1. Änderung und Ergänzung des Bebauungsplanes „Südlich der Schöp-pinger Straße " im Ortsteil Osterwick

Beschlussvorschlag zur Stellungnahme der Stadtwerke Coesfeld vom 02.11.2017 bzgl. der 1. Änderung und Erweiterung des Bebauungsplanes „Südlich der Schöppinger Straße“ im Ortsteil Osterwick

Anlage IV zur SV IX/578

Projekt		Baugbiet "Südlich der Schöppinger Straße"	
Plan Nr.	Plantyp	Übersicht Wasser	
1:2000	Erstellt von	Bu	Erstellt am
			02.11.2017

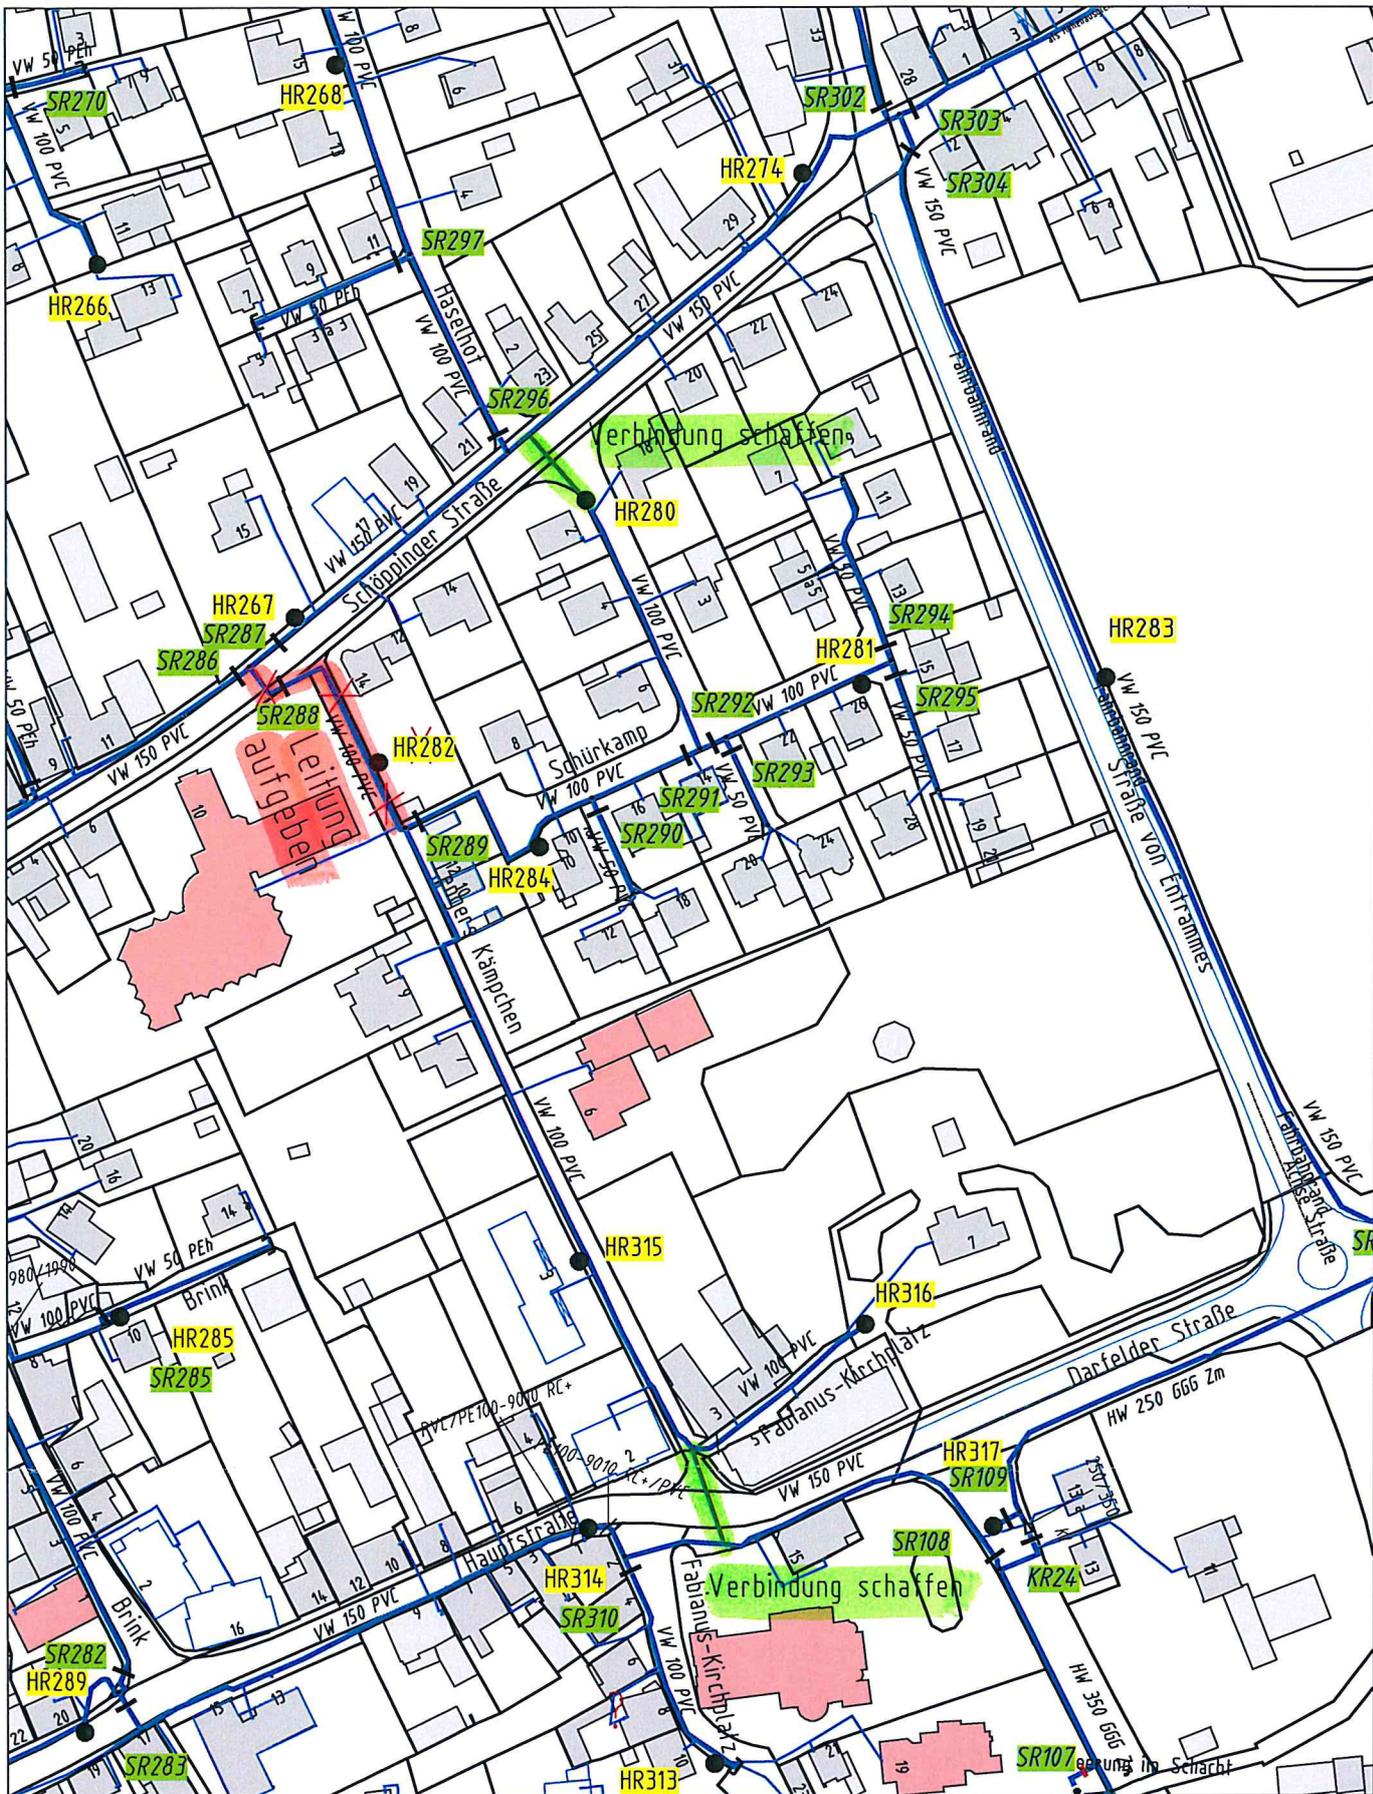
Im östlichen Bereich des Bebauungsplanes soll die vorhandene Straßenführung Lengers Kämpchen aufgegeben und umgelegt werden. Über diese vorhandene Straßenführung wird zur Zeit die Wasserversorgung als einzige Zuleitung der Straßen Schürkamp, Lengers Kämpchen und teilweise Fabianus-Kirchplatz betrieben.

Die Stadtwerke Coesfeld schlagen vor, eine Verbindung der Wasserleitung Schürkamp in die Schöp-pinger Straße und eine Verbindung der Wasserleitung Lengers Kämpchen in die Hauptstraße zu schaffen. Dann kann auf die o. g. Wasserleitung in dem aufgegebenen Straßenbereich verzichtet werden.

Mit dieser Maßnahme könnte man auch insgesamt die Wasserversorgung verbessern. Es wird dann auf lange Endleitungen verzichtet, die häufig gespült werden müssen, damit sich kein stagnierendes Wasser bildet.

Der Hinweis bzgl. möglicher Umstrukturierungsmaßnahmen im Hinblick auf die Wasserversorgung wird zur Kenntnis genommen, betrifft jedoch nicht die Festsetzungen des Bebauungsplanes. Eine detaillierte Prüfung erfolgt im Rahmen der Umsetzung der Planung.

Die Stellungnahme wird zur Kenntnis genommen.
